Kvalitetssikring iht. NVE

Kontrollskjema områdestabilitet

Prosjektnr: 41400476-007	Prosjekt: Kvikkleireutredning 705 Holen	
Dato: 11.12.2025	Saksbehandler: ABC	
Dato: 11.12.2025	Kvalitetssikrer: YNGS	
Relevante kontrollpunkt og evt. kommentar: <i>Prosjektet gjelder utredning av reell fare for skred i eksisterende faresone «705 Holen» i Lillestrøm kommune. Prosjektet omfatter ingen ny utbygging og det er således ikke valgt noen tiltakskategori. Omfanget av NIRAS sin kontroll motsvarer kravene til kvalitetssikring av uavhengig foretak angitt i NVE veileder 1/2019 for tiltakskategori K3/K4.</i>	Faresone	x
	Grunnlag	x
	Jordparametere	x
	Profil	x
	Stabilitetsberegninger	x
	Tiltak	x
	Generell dokumentkontroll	x
Revisjon	Grunnlag	Dato
00	Første utgave	29.06.2025
01	Svar fra Verkis	01.09.2025
02	Kommentarer fra NIRAS Norge	17.10.2025
03	Kommentar fra Verkis	25.11.25
04	Kommentarer fra NIRAS Norge	09.12.2025
05	Kommentar fra Verkis	09.12.25
06	Kommentar fra NIRAS Norge	11.12.2025

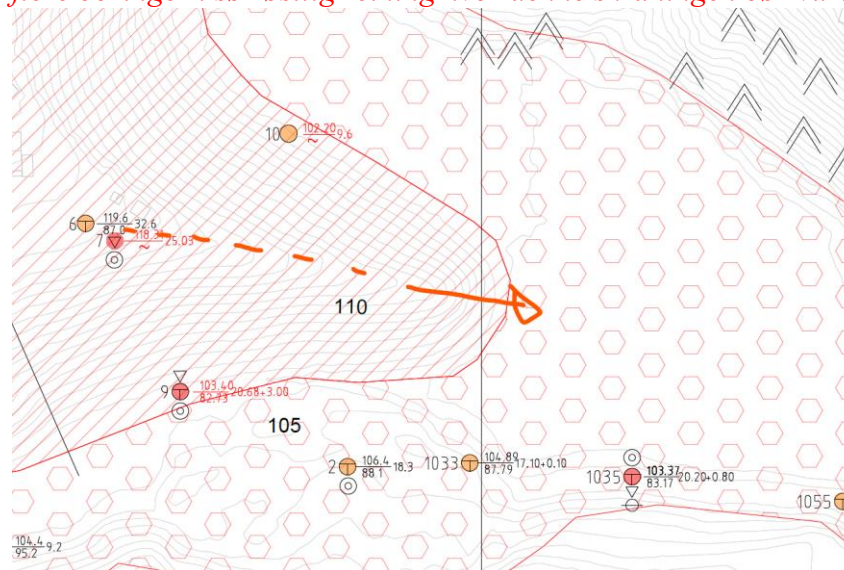
- b) Vil den triaksielle spenningstilstand rundt spissen være kritisk (se figur under) og ved spissen vil det være mere drivende masser oppe end ved bunnen?

Kommenter: Det er vurdert tørrskorpe i bunn av Fjellsevja, som gir en stabiliserende motfyllingseffekt sammenlignet med vann som kan variere ved årstid. Det er vurdert tørrskorpe pga befaring og flyfoto, men er kommentert som er usikkerhet. Det bør derfor tas flere prøver og grunnundersøkelser i dette området.

NIRAS: OK, spesifisert i kap. 3.3 Videre arbeid at det er spesielt behov for grunnundersøkelser ved Fjellsevja i neste fase.

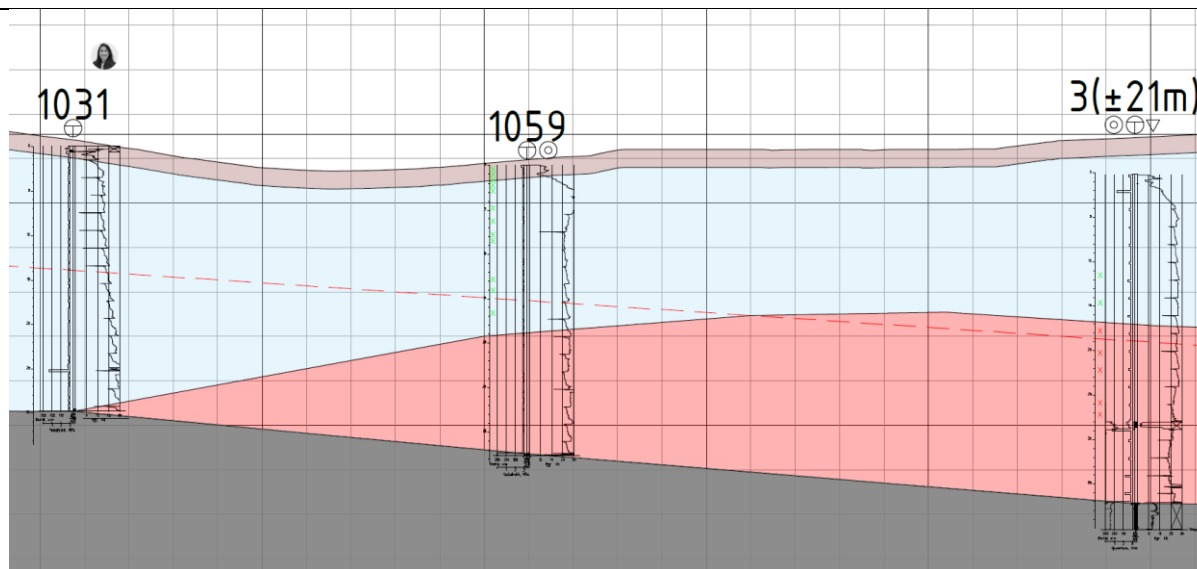
<i>Verkis: OK</i> d) <i>Etterspør fortsatt labdata/sammenstilling fra datarapport på lengde- og tverrsnitt (figurene i vedlegg 4 viser punkter med påvist/ikke påvist sprøbrudd/kvikkleire, men gir ikke informasjon om grunnlag). Dette for å understøtte argumentasjon for løsneområde.</i> <i>Kommentar: Geotekniske tegninger med snitt, lagdeling og totalsondering viser også påvist/ikke påvist sprøbrudd/kvikkleire. Dette er hentet fra labforsøk med Konustest. Det er kommentert i rapporten.</i> <i>NIRAS: Beskrevet i kap. 1.9 og vist i figurer i rapporten. Kryssene er svake og vanskelig å se, men OK.</i> <i>Verkis: OK</i> e) <i>Etterspør grunnlag for å vurdere stop på kvikkleire i borpunkt 1031? (det er ikke nødvendigvis tilstrekkelig å benytte totalsondering til avgrensning). Legg til eksplisitt argumentasjon</i> <i>Kommentar: Det er i dette prosjektet utført boring 3 med prøver og CPTu, som har påvist kvikkleire/sprøbrudd i nedre dybder. Det er tatt prøver ved borpunkt 1059 fra tidligere prosjekt. Det er ikke påvist kvikkleire/sprøbrudd, men det utelukkes ikke at det er sprøbrudd/kvikkleire i lengre dybder basert på totalsondering. Ved borpunkt 1031 er det ikke utført prøver, men basert på totalsondering er det vurdert at kvikkleirelaget avgrenses her. Det presiseres at dette er en usikkerhet og at supplerende grunnundersøkelser kan bekrefte avgrensningen</i>

NIRAS: I vedlegg 4 vises fortsatt 1031 som grønn, men siden det er en totalsondering og det ikke kan påvises at det ikke er sprøbruddmateriale i borpunktet anbefales det å vurdere dette borpunktet som «gult» (sannsynlig ikke sprøbrudd). Siden dette ikke vil ha noen konsekvenser for vurderingen av b/D-forholdet står dette som et råd og kommentaren lukkes.

Verkis: Enig, men vi tenker det samme om 1059 da det ikke er tatt prøver i dypere dybder. Vi endret derfor både 1031 og 1059 til gul, selv om Multiconsult (utførte dem) har satt dem grønn.

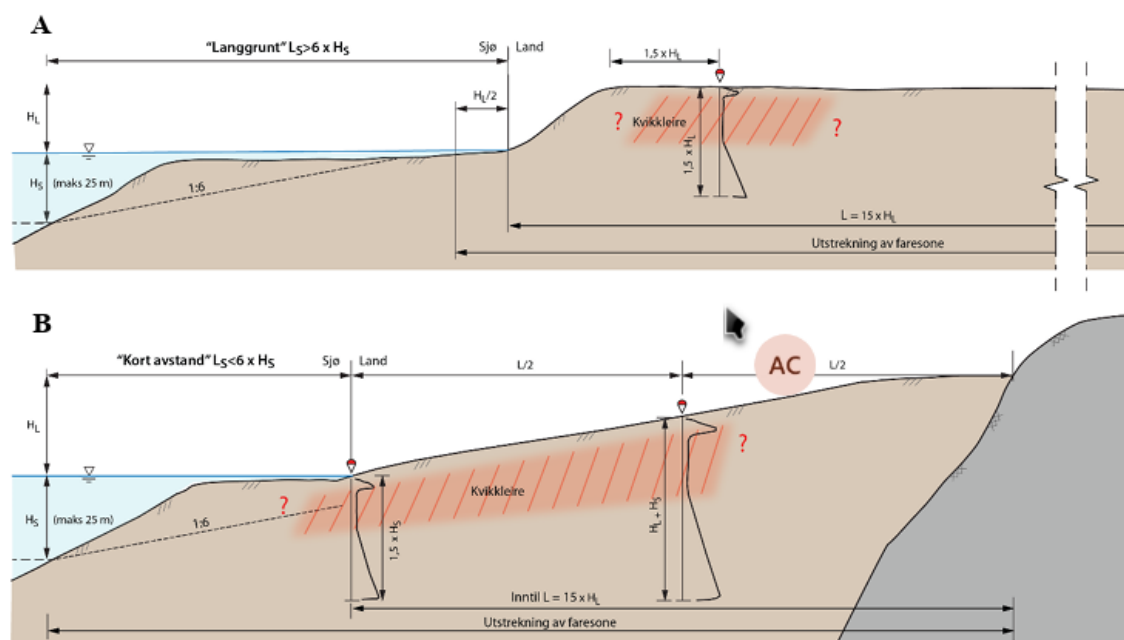
- f) Etterspør samlet snitt med alle borpunkter og data (også Multiconsult sine punkter, for sjekk og dokumentasjon av anvendt avgrensning). Borpunkt 8, 10 og S20-20 er markert med oransje farge. Er det mulig at tilsvarende grunn forekommer på andre siden av ravinen?*

Kommentar: Avgrenset utløps- og løsneområde er vurdert etter grunnundersøkelser som er utført tidligere, og det som er utført i dette prosjektet. Mulig av avgrenset område bør utvides ved Holendalen (borpunkt 8, 10 og S20-20), men også ved Sanddalen. Det bør tas supplerende grunnundersøkelser for å bekrefte avgrensningen i neste fase.

Skisse nr. 1

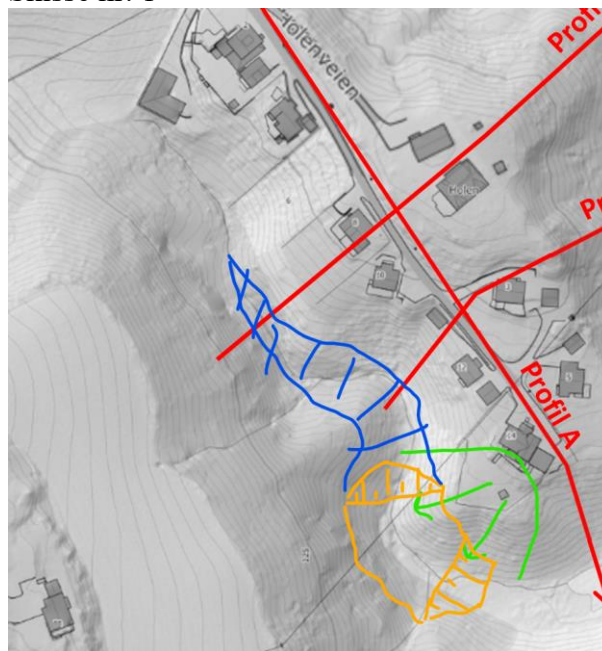
OK. OK Næringsbygg: OK OK OK Annen bebyggelse: OK OK OK Vei: SVV vegkart inneholder til NIRAS sin kunnskap ikke noe ÅDT for Holenveien. Er Verkis kjent med noen aktuell måling eller er det snakk om antatt ÅDT? For en slik veg er det etter NIRAS sin mening OK å forutsette ÅDT<100. Greit å angi om det er snakk om vurdering eller konkret måling. Privatveg, antatt at ÅDT<100. OK Toglinje: OK OK OK Kraftnett: OK OK OK Oppdemning/flom: Sakner mer vurdering ift. risiko for oppdemning. Viser til skisse nr. 1 nedenfor. Er det noen risiko for at det i forbindelse med en flom kan inntreffe et skred (grønn) som skaper en dam (oransje) og at det da bygger seg opp en større vannmengde (blå) som kan få «dammen» til å kollapse og skylle ut i nedenforliggende område som en flodbølge? Det er ikke noen enkel vurdering og NIRAS forventer ikke at Verkis skal komme med noe endelig svar. Men spørers er om punktet evt. skulle vært gitt en høyere poengscore? Viser til NVE eksternrapport kapittel 5.3.

Enig. Det er ikke vurdert flom tidligere, men viser til NVE flomkart ligger deler av området i flomsone, derfor har den fått score 3.

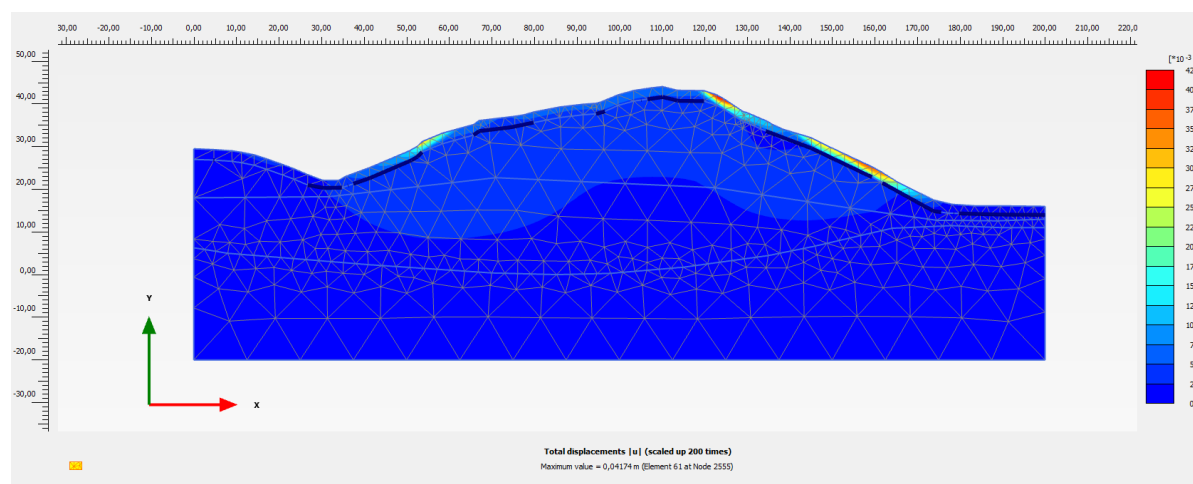
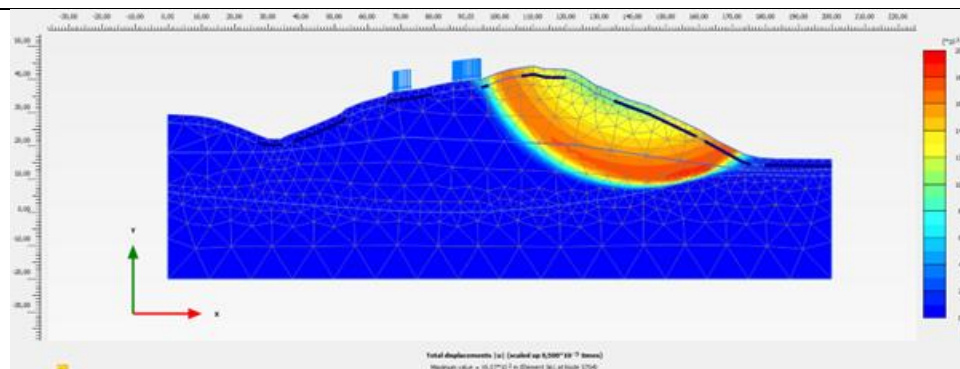
(https://publikasjoner.nve.no/rapport/2014/rapport2014_77.pdf). Etterspør at CPTu tolkes på nytt med al relevant lab- og poretrykksdata inkludert, og at det legges med utskrifter av fanene «8.OCR» og «21.NIFS'15». Viser til tabell 4 i [1] der det omtales en OCR tilnærmet 1,5 ved 10 m dybde. Hvordan samsvarer det med forutsatt OCR-profil i CPTu tolkningene? Su profil ligger over Shansep linjen og er tilpasser labtester og CPTu. <i>Ønsker å se input-siden fra SVV-arket som vedlegg</i> <i>Ønsker å se NIFS-tolkningssiden som vedlegg</i> <i>Kommentar: Se vedlegg med CPTu.</i> <i>NIRAS: OK</i> <i>Verkis: OK</i>		
	<i>Baserer a-phi parametere seg på erfaringsverdier eller tolkning av treaksforsøk?</i> <i>Dersom a-phi er fastlagt på bakgrunn av treaks-forsøk, fremstår de da rimelig ut sammenliknet med kjente erfaringsverdier? Hvilke tøyningsnivåer er lagt til grunn for tolkningen?</i> Viser til øvrige kontrollpunkt. Innen så lenge er ikke dette kontrollpunkt relevant siden [1] ikke inkluderer noe kapittel på materialeparametere eller tolkning av treaksialforsøk. Lagt ved Su profil med prøver. <i>Forstår at styrkeparameter er økt med grunnlag i styrkeberegning – man må være varsom med å øke styrkeparameter med grunnlag i tilbakeberegning siden andre elementer kan gi anledning til større lokal sikkerhet (forsterkning av røtter) bedre styrke i tørrskorpe, geometri, romslige effekter. Derfor kan det være på den usikre siden å benytte en beregning/snitt til å øke styrken generelt.</i> <i>Ønsker dokumentasjon og argumentasjon på beregningene og valg av parametere.</i> <i>Kommentar: Fra SVV er det anbefalt om det ikke utføres grunnundersøkelser (ofte ikke av tørrskorpe) velges da kohesjon til 0 kPa, attraksjon 0kPa og friksjonsvinkel 30 grader. Dette er en konservativ anbefaling, samme som erfaringsverdier fra SVV.</i> <i>Ved beregninger hvor dette brukes skjer følgende:</i>		L

Eksempel på første punkt er ved snitt D. Med cohesion 0 kPa, og friksjonsvinkel 33 grader. $c_{\text{inc}} = 0 \text{ kPa pr m}$ etter SVV, går bruddet i tørrskorpen, se under.

Med cohesion 5 kPa, og friksjonsvinkel 33 grader. $c_{\text{inc}} = 1-2,5 \text{ kPa pr m}$, går bruddet i skråningen og i kvikkleirelaget.

Punkt nr 2 gjelder f.eks. snitt A. Dette er beregninger med og uten same endring som over, gir same SF. Viser at endringen ikke påvirker SF i stor grad. Det antas pga. at brudd går største del i leire og kvikkleirelaget, og en liten andel går i tørrskorpen. Vurderes som OK.

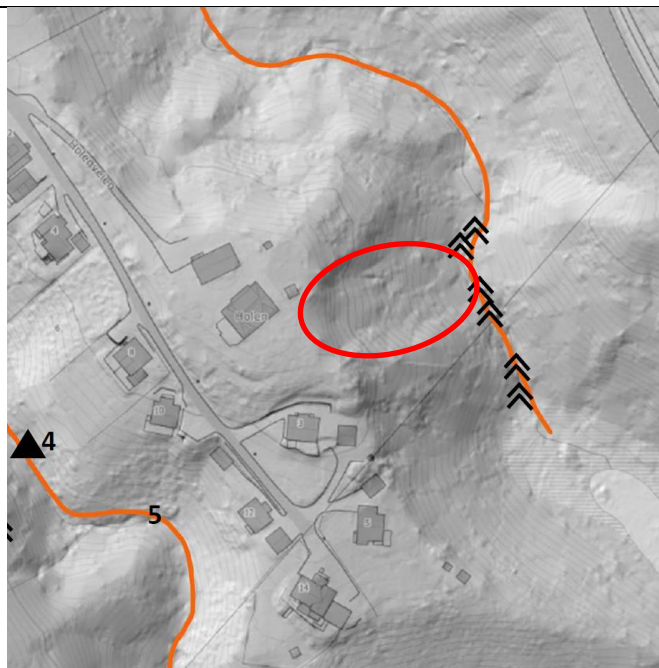
Det er beskrevet at stabilitetsberegninger skal gjennomføres i prosjekteringsfasen. Det bør legges til et kapittel om «Videre arbeid» der det spesifiseres tydeligere hva som bør utføres ved detaljprosjektering. <i>Enig, oppdatert.</i> Det er gjennomført beregninger for brudd mot Holedalen og sikkerhetsforholdet i beregningene er svært lav, og er ikke kommentert. Det er ikke noe bilder og eksplisitte vurderinger fra Holedalen i befaringsnotatet. Er det indikasjon på lav stabilitet (deformasjon av skråningsoverflaten, treer som har ikke er rette?) <i>Kommentar: Dette er kommentert i rapporten. Det er i tillegg gjort beregninger for Holendalen, samt Sanddalen.</i> NIRAS: Beregningene viser for noe snitt svært lav stabilitet, men det er ikke tatt stilling til de konsekvenser da skal ha for området. Det vises til behov for supplerende grunnundersøkelser, men uklart om det er tidskritisk og hvordan det skal bli håndtert i forhold til grensesnittet til SVV. <i>Verkis: Vi har beskrevet at det er ikke tilstrekkelig med sikkerhet, men vurdering av akutt fare er kun vurdert hvor det er anbefalt med erosjonssikring. Man skal være forsiktig med å si om områder er akutt fare. Det er absolutt nødvendig med flere vurderinger og suppl. grunnundersøkelser her, for vurdering om det er akutt fare. Vi ønsker ikke å si om det er falsk alarm eller ikke, vi holder oss til fakta, og sikkerheten er det den er.</i> <i>Niras: OK. Lav stabilitet indikerer tydelig av det må gjøres videre utredning med supplerende grunnundersøkelser.</i> På figur 2 i befaringsnotat er det kanskje en indikasjon på deformasjon av skråning (mulig lav stabilitet) der beregningsresultat er lav stabilitet? Se figur under.

De tiltakene som nevnes i Holedalen er ikke beskrevet. Vil de gi tilstrekkelig forbedring? (ønsker dokumentasjon på dette)

For Sanddalen er stabilitet etter forbedring vist i tabell, men hvor finnes tydelig beregningsdokumentasjon? Viser til tabell 10.

Kommentar: Det er utført beregninger i både Holendalen og Sanddalen. Det er viktig å presisere at skråningene i begge daler må håndteres og vurderes, og det vurderinger ikke skal utelukkes. Dette er i forbindelse med utbygging av Riksvei 22 av SVV/Multiconsult, hvor tiltaket påvirker Holendalen. Det er viktig at begge skråningene i Holendalen vurderes.
